品質異常改善通知書		不具合整理No. 43F-7-028	
下記の製品は得意先検査の結果、不合格となりました。 再発防止の為対策を記入の上、指定回答日までに原本を回付して下さい。		生産 2 課 2 G	生産担当
指定回答日：2011年 8 月 11 日		発行日：2011年 7 月 28 日	承認 確認 担当
品質保証課記入	図番 502346-0099	生産担当：2011年 8 月 4 日迄	  
	品名 0.3 FPC CONN. H=1.1 ODD TERMINAL	検査担当：2011年 8 月 8 日迄	
	ロットNo 11.06.11.1/A. K001-002	業務担当：2011年 8 月 11 日迄	
	対象数量 1,800,000		
	クレーム内容及び確認内容 SMT（半田付け面）の抜きが ダレ面とバリ面とで大きな傾きが発生している。 客先（大連工場）にて実装不具合が発生。		
写真・図

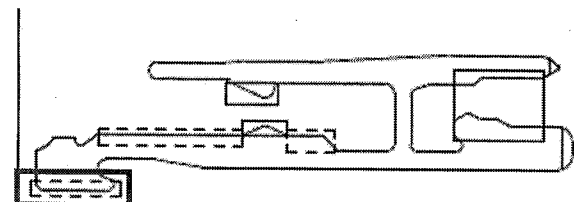
説明: 端子のテール位置(上記赤囲み箇所)に写真一のような段差があります。

不良連絡あり

P5597 (6月生産品1260万が対象)

発生原因		発生対策	
(生産課・めっき課・技術課・I) (現場現物現実の確認・加工状況・加工履歴・変化点の確認) SMT部傾き (なぜ発生したのかを3回繰り返して真の発生原因を掴む) 板のクリアランスが大きい ↓ 上、下の位置がズレている ↓ 調整不足		(誰が、いつまでに何を、どうする) 板のクリアランス調整 対策実施日：2011年 7 月 26 日 承認 確認 担当 対策実施ロットNo 2011.07.27 A.T.01 水平展開の有・無 (有の場合、対象製品名又は図番を記入) () / 実施   	
流出原因		流出対策	
(生産課・めっき課・技術課・I) (現場現物現実の確認・履歴・変化点の確認) SMT部傾き (なぜ発生したのかを3回繰り返して真の流出原因を掴む) 急にズレてしまった ↓ 重要だと「思わなかった」 ↓ 教育が出来てしまった		(誰が、いつまでに何を、どうする) 不具合情報、原因、対策、注意点を関係者と打合せ。課長へは資料を回覧し、情報の周知を行なった。 対策実施日：2011年 7 月 27 日 承認 確認 担当 対策実施ロットNo 11.07.27 A.T.01 水平展開の有・無 (有の場合、対象製品名又は図番を記入) () / 実施   	
品質技術課・業務グループ		品質技術課・業務グループ	
(現場現物現実の確認・履歴・変化点の確認) SMT部傾き (なぜ発生したのかを3回繰り返して真の流出原因を掴む) 測定項目になかったため発見できなかった。 ↓		(誰が、いつまでに何を、どうする) 測定項目に追加し寸法管理する。 外観指導書の作成。 対策実施日：年 月 日 承認 確認 担当 対策実施ロットNo 水平展開の有・無 (有の場合、対象製品名又は図番を記入) () / 実施   	
原因区分		原因区分	
<input type="checkbox"/> 作業 <input type="checkbox"/> 金型 <input type="checkbox"/> 材料 <input type="checkbox"/> 検査工程 <input type="checkbox"/> 設備 <input type="checkbox"/> 梱包・輸送 <input checked="" type="checkbox"/> 管理・仕様 <input type="checkbox"/> 顧客 <input type="checkbox"/> その他		<input type="checkbox"/> 作業 <input type="checkbox"/> 金型 <input type="checkbox"/> 材料 <input type="checkbox"/> 検査工程 <input type="checkbox"/> 設備 <input type="checkbox"/> 梱包・輸送 <input checked="" type="checkbox"/> 管理・仕様 <input type="checkbox"/> 顧客 <input type="checkbox"/> その他

有効性の評価		有効性の評価	
対策後、11.07.27.A.T.0001～11.08.16.1.U.0003の 計5ロットにおいて、同不具合ない為、有効な生ありと判断致す。		予防処置 要・不要 承認 確認 担当

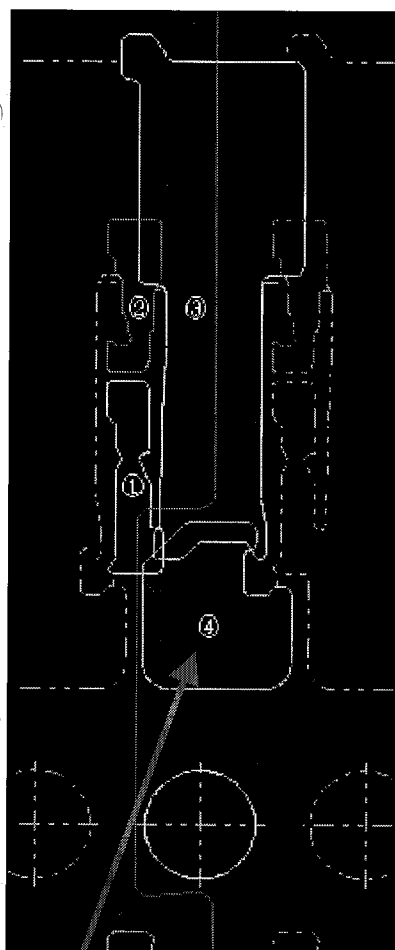
この抜きダイを寄せてSMT部の
傾きを0.01以下へ

7/27より社内管理へ追加の動きあり0.01以上ある場合即修正してください。(修正、確認済)

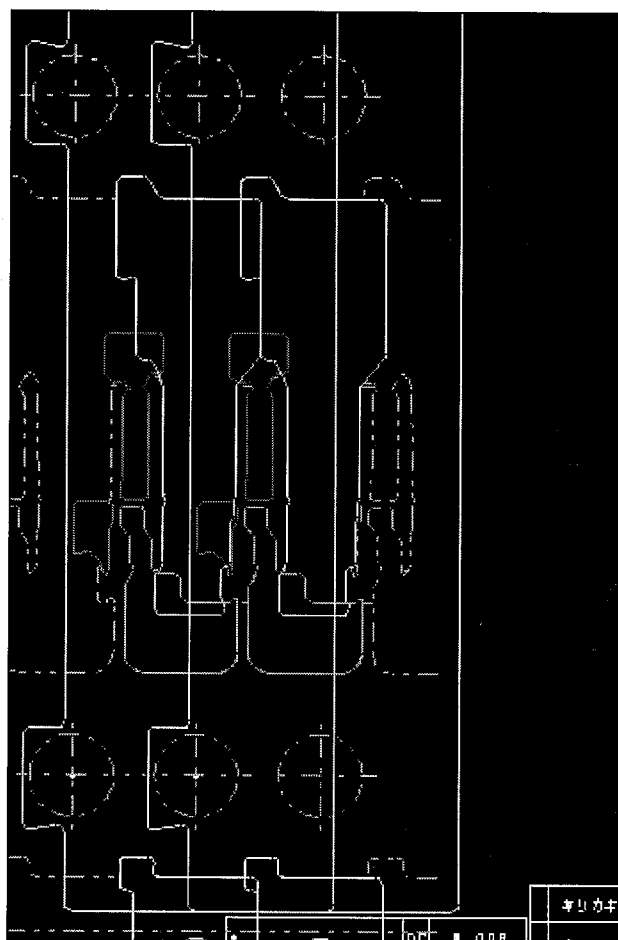
こっちは外形抜きでSMT部を切っているため
異常な設定になっていない可能性が高いが
こちらも、0.01以下にする。

センダンと破断の差
を0.01以下へ

SMT部はほぼ100%ハンダ付け面となり
平坦度が求められる。(0.01以下が常識かな)
項目になくても感じてほしいところです
